対策箇所説明図②

後輪ドラムブレーキ

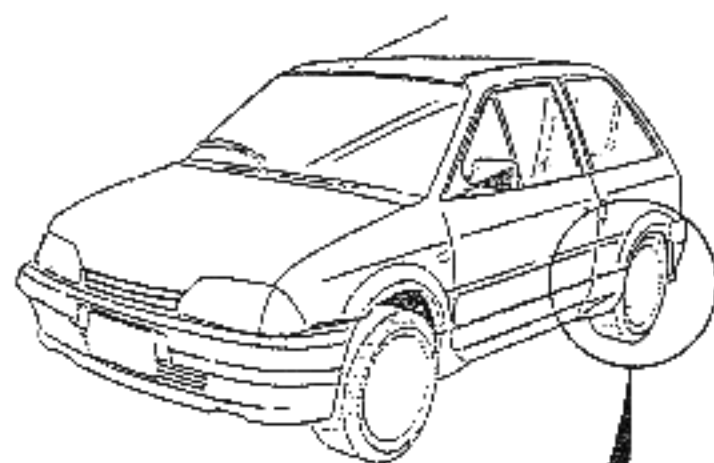
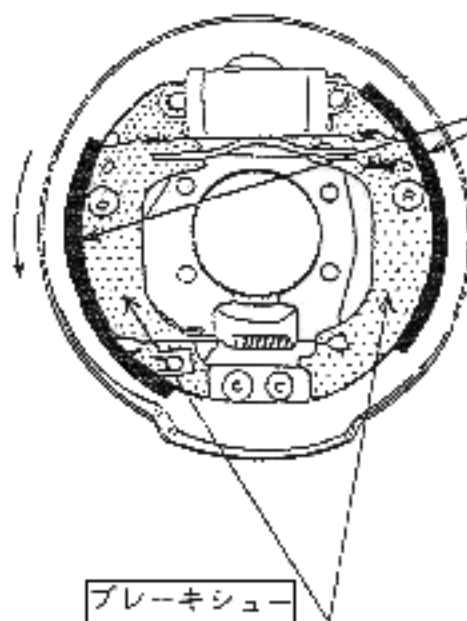
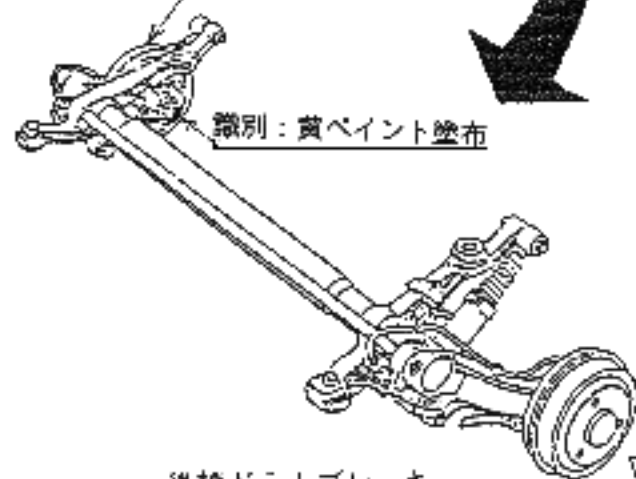
欠陥発生箇所

ブレーキライニングとブレーキシュー
の接着が不十分なものがあり、最悪の
場合、ライニングがシューから剥離し
て、制動力が低下するおそれがある。

対策内容

後輪ブレーキシュー
(ライニング付き)を
良品と交換する。

識別：黄ペイント塗布
